PYTANIA I ODPOWIEDZI DO REGULAMINU KONKURSU REALIZACYJNEGO NA OPRACOWANIE KONCEPCJI ARCHITEKTONICZNEJ SALI GIMNASTYCZNEJ, ZLOKALIZOWANEJ NA TERENIE ZESPOŁU SZKÓŁ SPORTOWYCH PRZY UL. MAŁOPOLSKIEJ 22 W SZCZECINIE.

Rysunek pomocniczy poniżej:

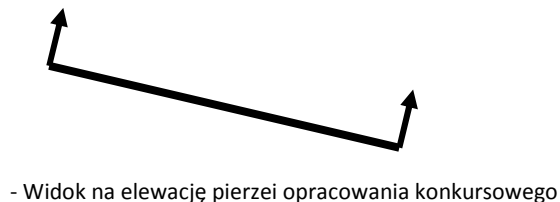
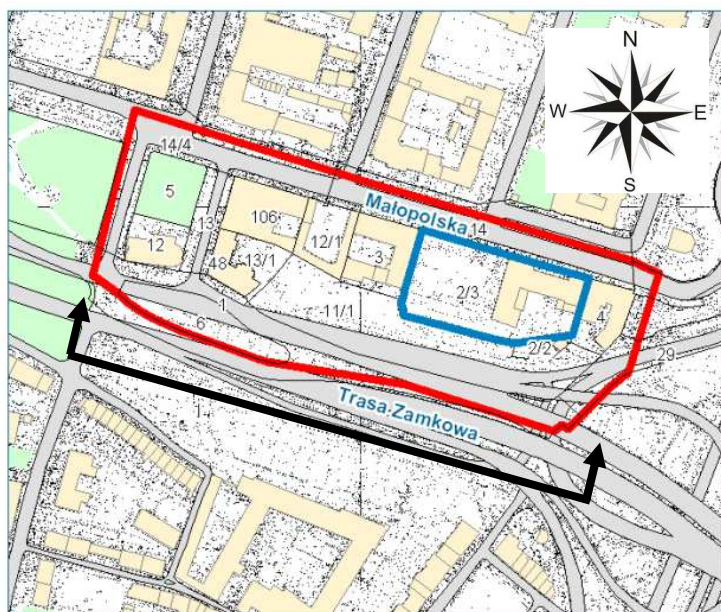
2. "Wizerunek pierzei od strony Trasy Zamkowej z kierunku wschodniego" ma być wizualizacją/perspektywą czy też rysunkiem "płaskim" elewacji z otoczeniem?

Doprecyzowuje się treść zapisu pkt 4 ppkt 1 Rozdziału 10 Regulaminu konkursu:

**Anuluje się zapis:**

„minimum 2 charakterystyczne perspektywy i wizualizacje prezentujące przyjęte rozwiązania projektowe, w tym wizerunek pierzei od strony Trasy Zamkowej z kierunku wschodniego”.

**Zastępuje się zapisem w brzmieniu:**

„minimum 2 charakterystyczne wizualizacje prezentujące przyjęte rozwiązania projektowe oraz rysunek „płaskiej” elewacji z widokiem całej pierzei opracowania wykonany od strony Trasy Zamkowej”.

— - granica opracowania makiety matki

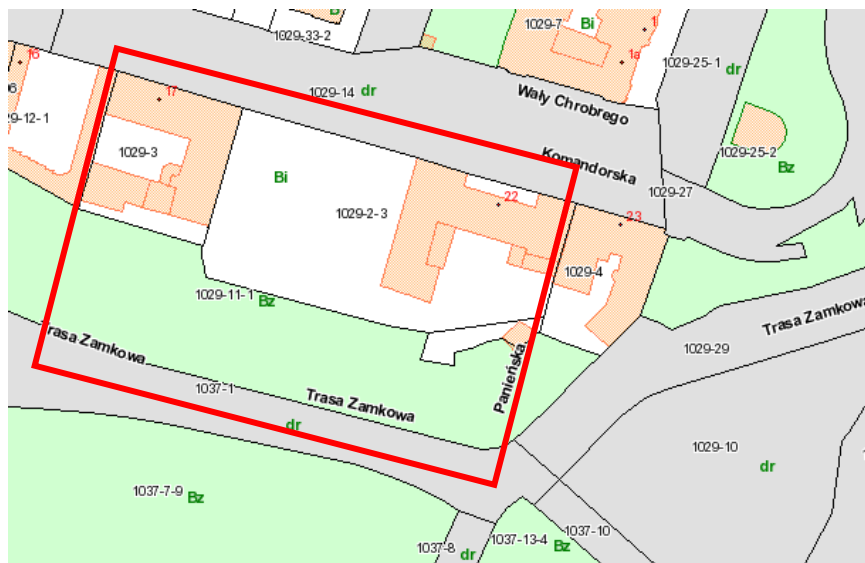
3. Czy można poprosić o zdjęcie makiety matki? Żeby było wiadomo, jaka jest kolorystyka, materiały, z jakiej ją wykonano.

Makieta matka jest w trakcie realizacji, zdjęcie zostanie udostępnione uczestnikom konkursu po 25.09.2010 r. na stronie [www.szczecin.pl/konkursy](http://www.szczecin.pl/konkursy). Makieta matka wykonana będzie ze spienionej PCV w kolorze białym.

Granice opracowania makiety matki przedstawiono na poniższym rysunku:
